III/3288 Polní Chrčice - Dománovice

sil. III/3288 - km 1,446 - 3,760

Číslo ZBV:

**o projednání ocenění soupisu prací a ceny stavebního objektu/provozního souboru (SO/PS)
pro všechny skupiny - pro ZBV číslo: 01**

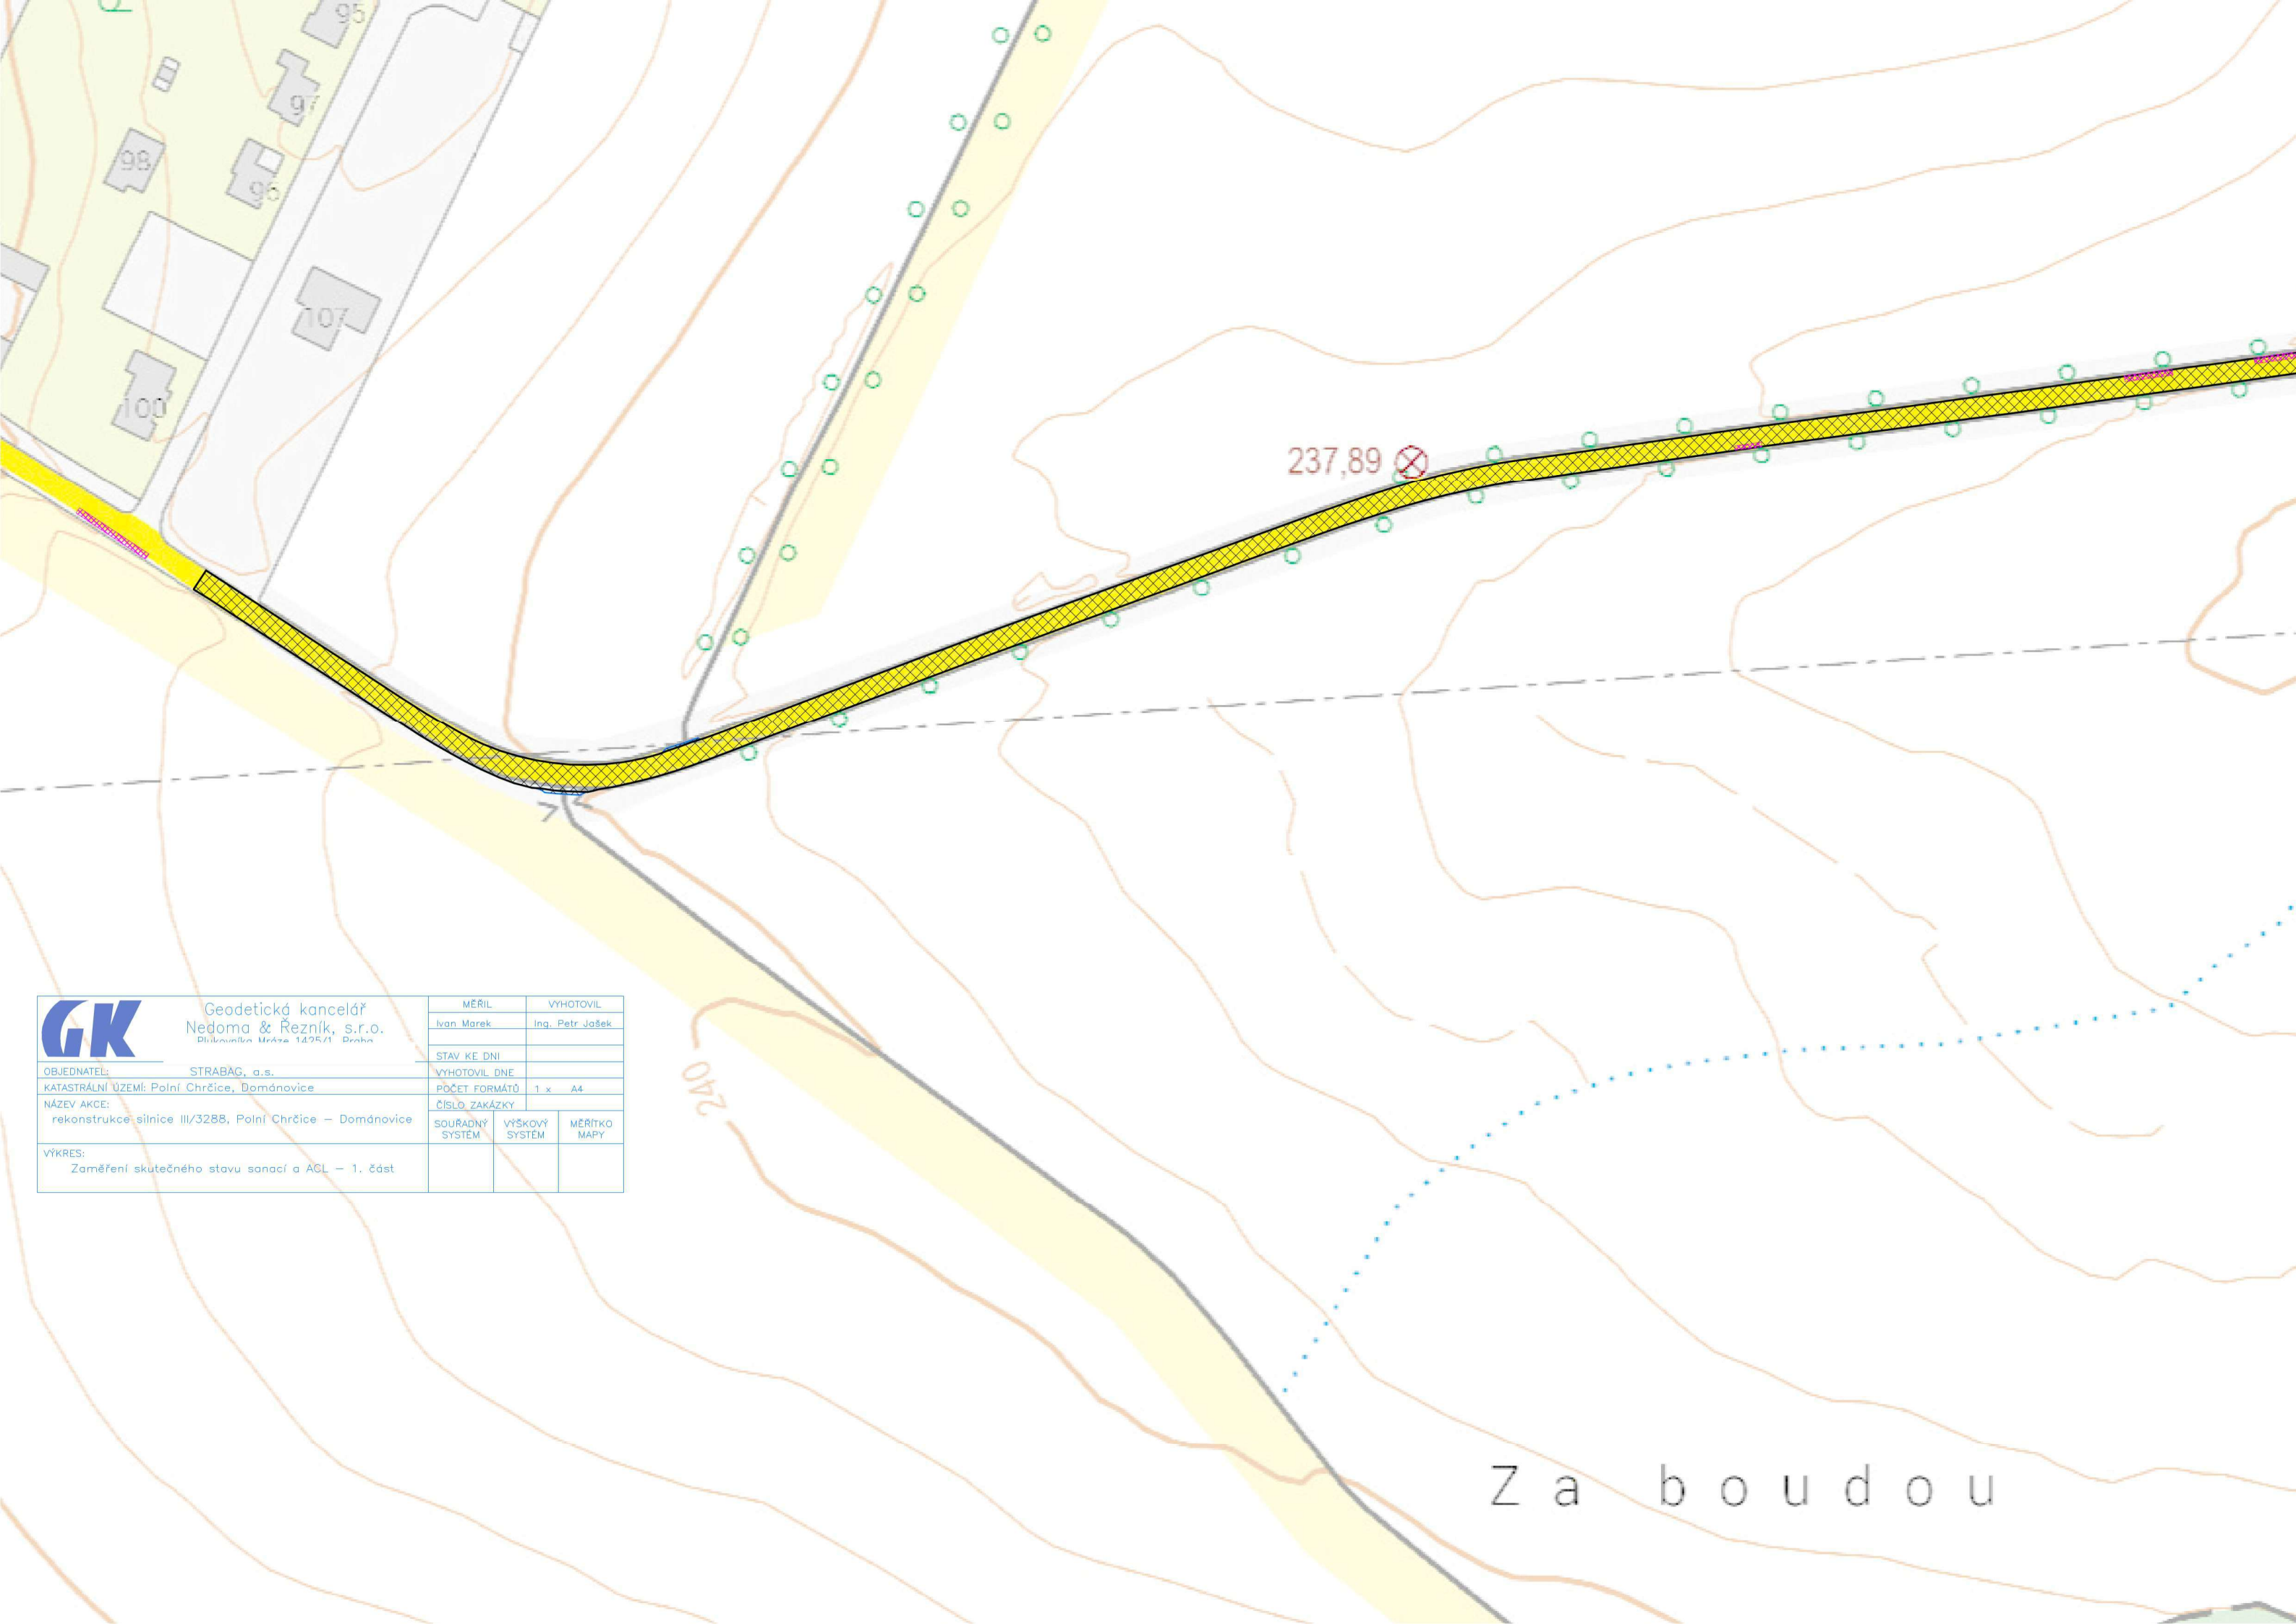
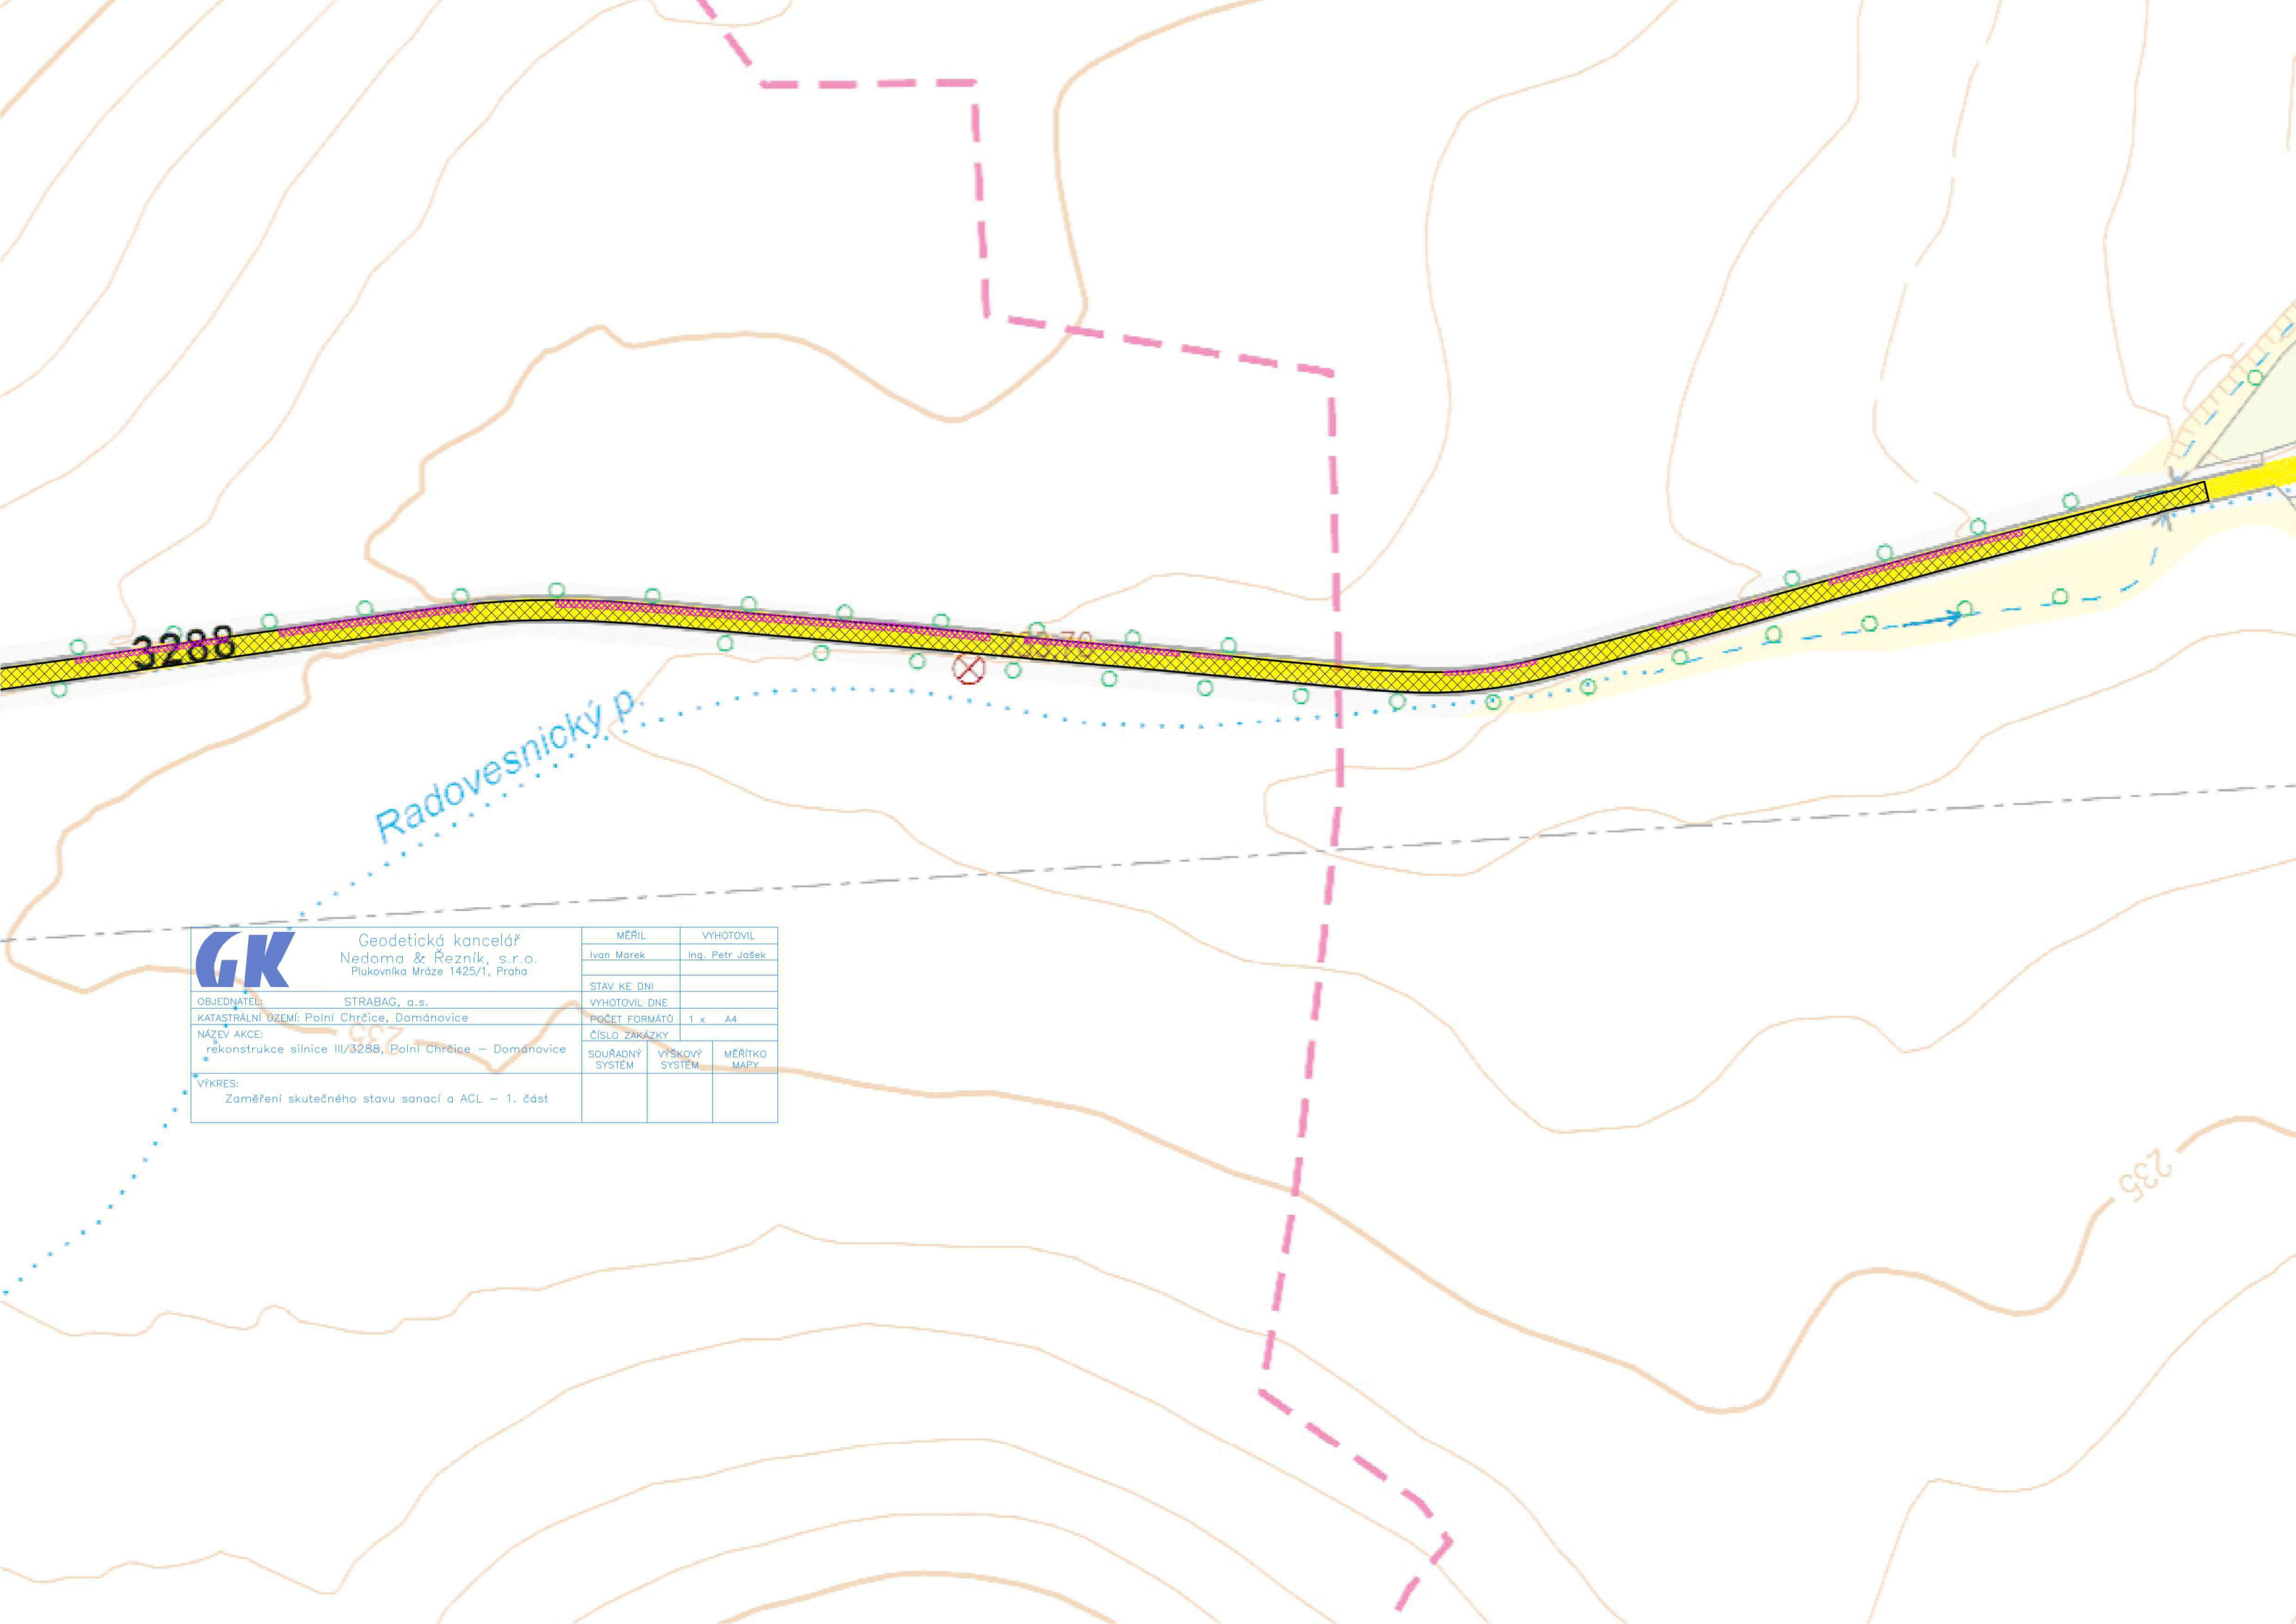
Plocha sanace: 629.6 m²

Plocha ACL: 5926.7 m² včetně rozšíření u 3 sjezdů
